## Vyjádření č. 31/2019

stavební povolení, stavební povolení

**Rekonstrukce hřbitovů v Uherském Brodě-hřbitov v Újezdci**

# Situace

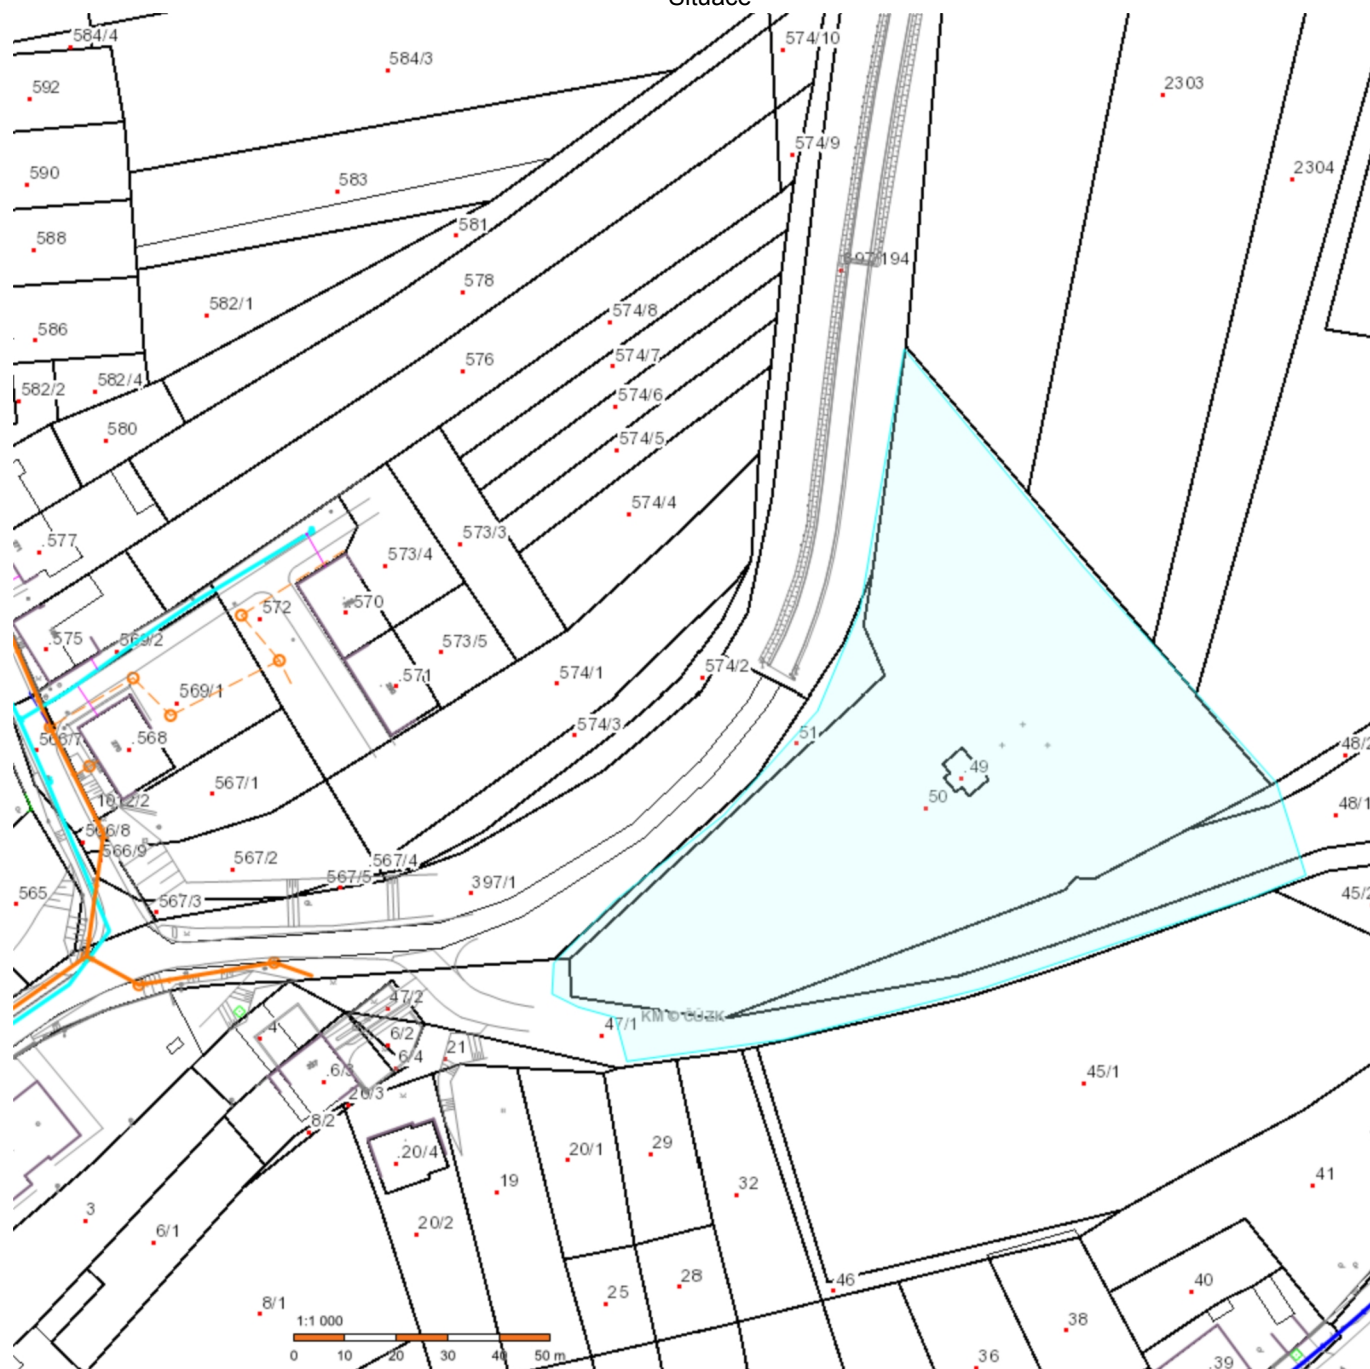
Při stavbě dojde ke střetu s vodohospodářským zařízením ve správě společnosti Slovácké vodárny a kanalizace, a. s. (dále jen vodohospodářské zařízení) viz. příložená dokumentace. Upozorňujeme, že podkladová katastrální mapa v příloženém snímku má pouze informativní charakter.

Před zahájením zemních prací je nutno požádat o vytýčení vodohospodářského zařízení.

Zařízení v majetku a provozování naší a. s. se dotýká pouze stavební objekt SO 04 Nová přípojka NN.

Souběh kabelového vedení s kanalizačním zařízením požadujeme provést ve výjimečné vzdálenosti minimálně dle ČSN 736005 od líce kabelového vedení po líc kanalizační stoky.

Souběh v blízkosti kanalizačních revizních šachet požadujeme provést ve vzdálenosti minimálně 1,0 m.

Kabelové vedení požadujeme uložit v celé délce do chráničky.
